Informe Consolidado de Solicitud de Aclaraciones, Rectificaciones y/o Ampliaciones Complementario al Estudio de Impacto Ambiental del Proyecto "Obras Fluviales en río Copiapó, Comuna de Copiapó"

Nombre del Titular : MINISTERIO DE OBRAS PÚBLICAS
Nombre del Representante Legal : Boris Olguín Morales
Dirección : Calle Morandé 59, piso 4, Santiago.

El presente Informe Consolidado de Solicitud de Aclaraciones, Rectificaciones o Ampliaciones al Estudio de Impacto Ambiental del proyecto "Obras Fluviales en río Copiapó, Comuna de Copiapó", contiene las observaciones generadas en virtud de la revisión de la Adenda.

Figura N° 1. Rodal (polígono de color verde transparente delimitado con color amarillo) de bosque nativo de preservación de *G. decorticans* (FID=20) con individuos no censados (en círculo color rojo), que será afectado por obras permanentes del Proyecto.

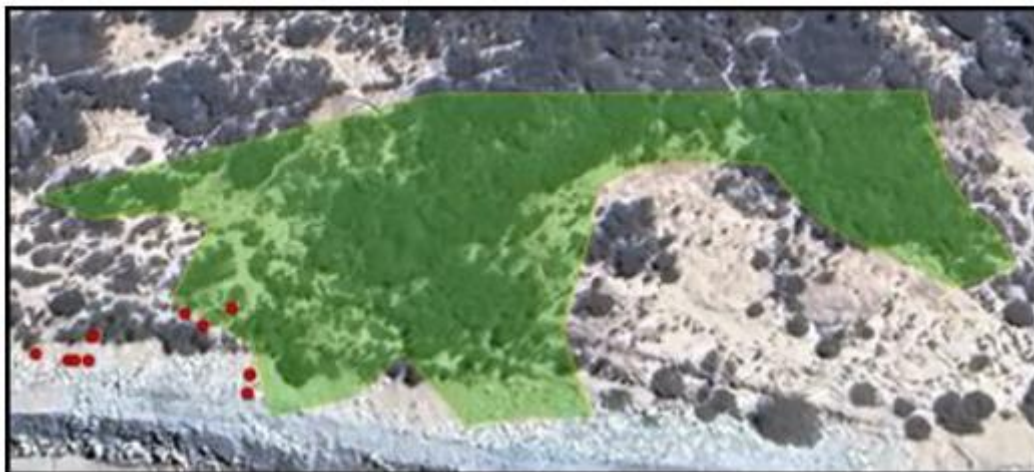
En la siguiente Figura, se muestra el polígono de Bosque nativo de preservación (BNP) de la especie *G. decorticans* (FID=20) con individuos no censados, y fuera del polígono delimitado por el Proponente, información que deberá ser actualizado y rectificada. Misma situación deberá ser revisada para otras obras definidas por el Proponente, por ejemplo PET37, EX13-PET37, EX 23 PET22.

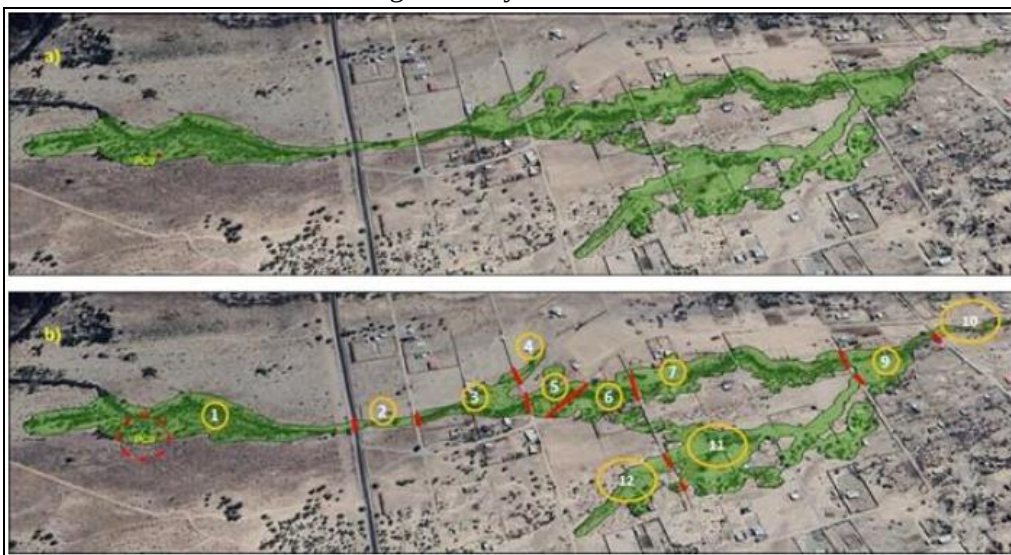
Los expertos, a través de la Tabla 4-3 del Informe de Expertos, señalan que en la subcuenca de estudio existe una superficie de total de BNP de 984,63 ha, de acuerdo al Catastro de los Recursos Vegetacionales Nativos de Chile (CONAF, 2018), información que deberá ser rectificada y actualizada en función del muestreo e información colectada, debido a que existen inconsistencias e incertezas en la determinación de la superficie real de BNP, como se informa en las siguientes observaciones relacionadas con ello.

En cuanto al muestreo, este no es capaz de estimar la superficie real de BNP, existiendo errores primero de fotointerpretación, de delimitación de polígonos de BNP, que lleva a interpretar erróneamente rodales que no son BNP, rodales que no fueron muestreados y que son interpretados como BNP, información que fue comprobada por profesionales de la CONAF, en su visita a terreno los días 10, 11 y 12 de octubre de 2023. Sobre esa capa (shapefile o kmz), se replantearon 40 parcelas, previo a un pre muestreo con 10 parcelas de muestreo. En la siguientes Figura, se presenta lo señalado por CONAF.

Figura N° 4: a) Dos parches o fragmentos de bosque nativo de preservación de *Geoffroea decorticans*; b) Un sólo parche de bosque nativo de preservación de *Geoffroea decorticans*, que es la forma correcta que debió ser presentada la información.

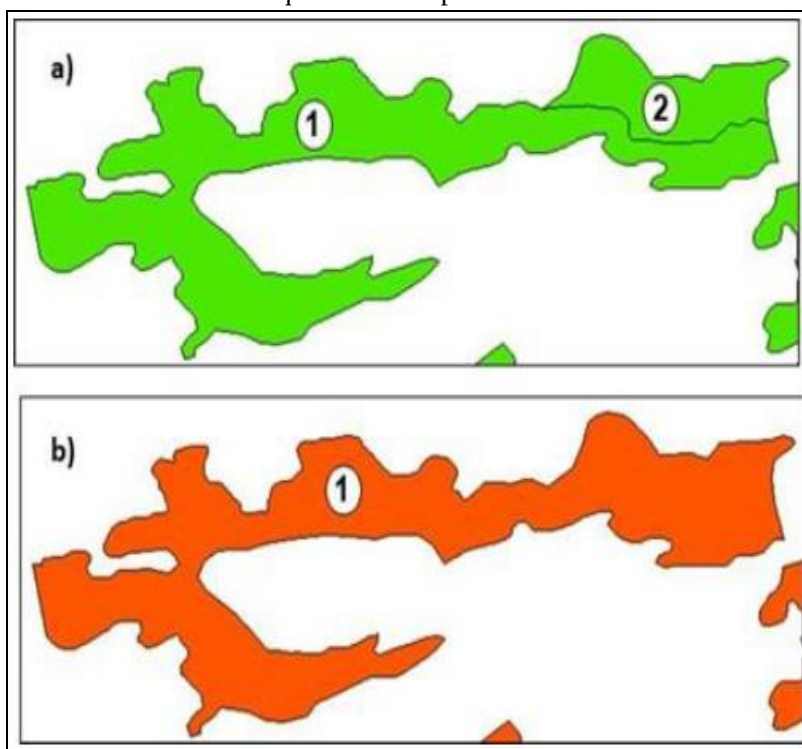
En las siguientes figuras (Figuras N° 4, 5 y 6) se muestra la sobrestimación de número de fragmentos para las especies en categoría de conservación, donde la situación a) en las tres figuras presentadas en el Informe de Experto, debió ser un sólo parche o fragmento, debido a que todos los fragmentos fueron definidos como bosque nativo de preservación (BNP), tal como se muestra en la situación b) para las 3 figuras.

Figura N° 7. Fragmento (FID=14) definido como bosque nativo de preservación, cuyo ancho máximo corresponden a 29,95 m.

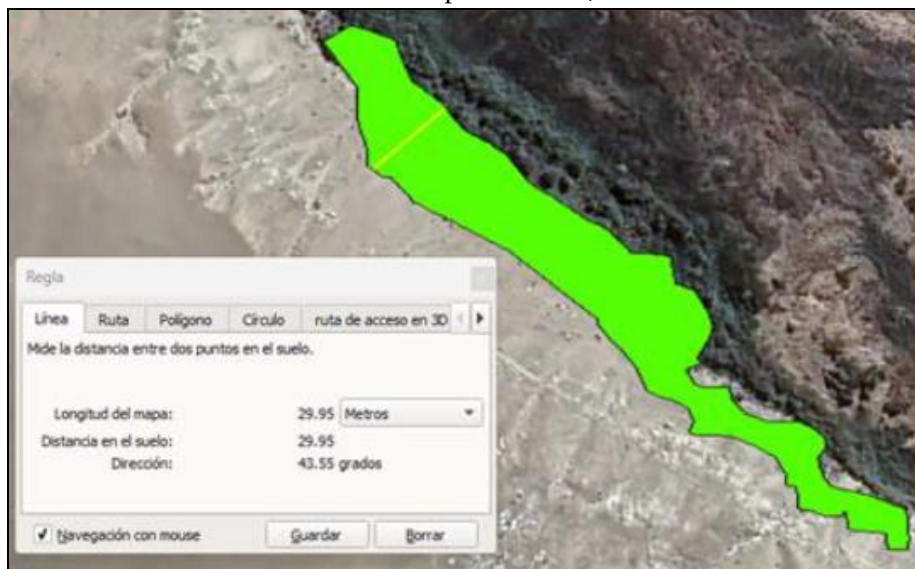
En las siguientes figuras (Figuras N° 7 y 8 del presente documento), se muestra lo señalado para los polígonos identificados como FID= 14 y FID= 138 de acuerdo al archivo kmz “BNP_Geoffroea” del Informe de Experto (ANEXO OBS. 2.7 PAS 150; APÉNDICE 10.5 – 5 Informe de experto).

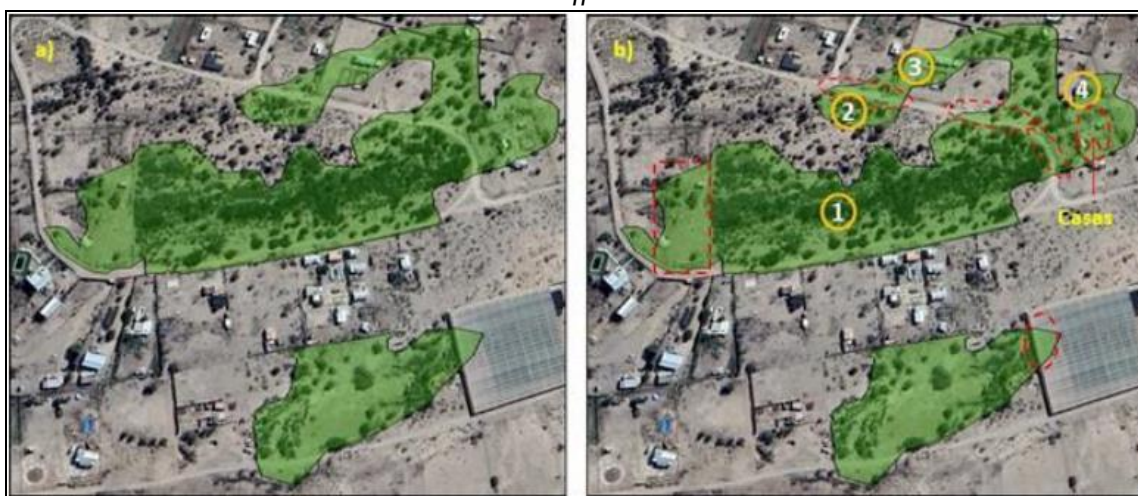
Esta situación se repite, con los hábitats de rodales fuertemente fragmentados por las parcelas y construcciones urbanas que no consideró el Proponente en su evaluación y análisis de la cartografía digital presentada. En la siguiente figura, se muestra otros errores de fotointerpretación, que afectan la evaluación del grado de amenaza del Proyecto:

Figura 08:

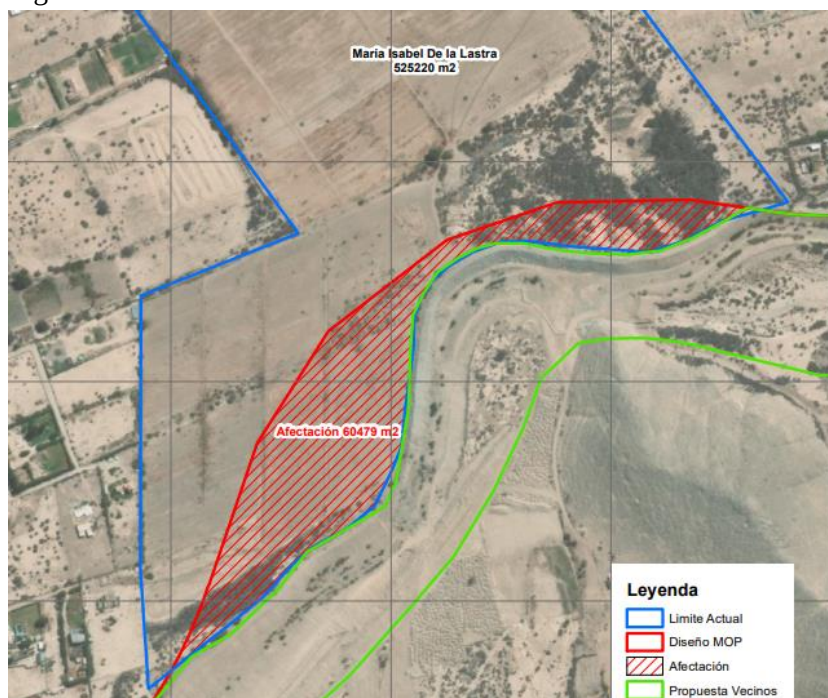
Se adjunta imagen presentada por la observante ciudadana, con la superposición de las obras del Proyecto con el terreno mencionado en la observación ciudadana, con el objeto de analizar cuál es el tipo de afectación y su correspondiente medida.
